Mission régionale d'autorité environnementale
Grand Est

**Avis délibéré sur le projet d'exploitation
d'une centrale photovoltaïque sur la
commune de Polisot (10)
porté par la société WPD Solar France**

n°MRAe 2023APGE116

Nom du pétitionnaire	WPD Solar France filiale du groupe wpd
Commune	Polisot
Département	Aube (10)
Objet de la demande	Demande de permis de construire d'une centrale photovoltaïque
Date de saisine de l'Autorité environnementale	19/09/23

Figure 6: Localisation des enjeux environnementaux

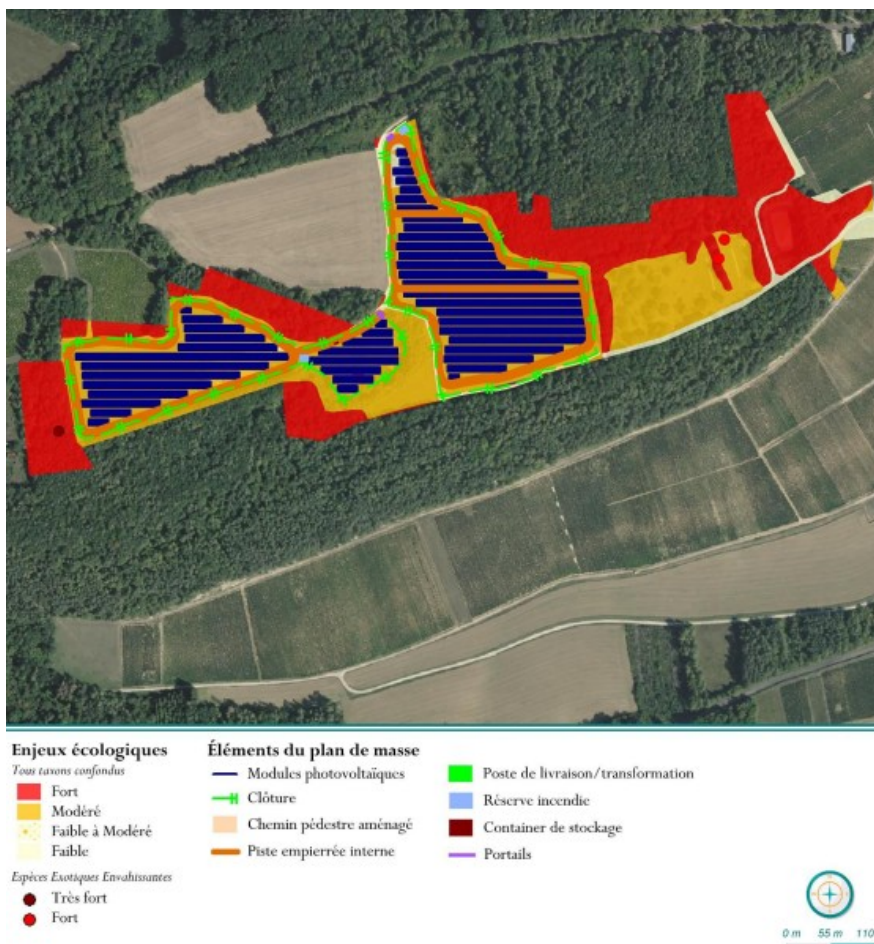
Néanmoins, l'Ae note qu'une zone de friche abritant des espèces protégées, notamment la Linotte mélodieuse, a été détruite au préalable par la commune, propriétaire du terrain. Le pétitionnaire indique dans le dossier n'avoir aucune responsabilité dans cette destruction. Toutefois, la zone en question fait partie de l'aménagement projeté et sa remise en état partielle est intégrée au projet en tant que mesure d'accompagnement.
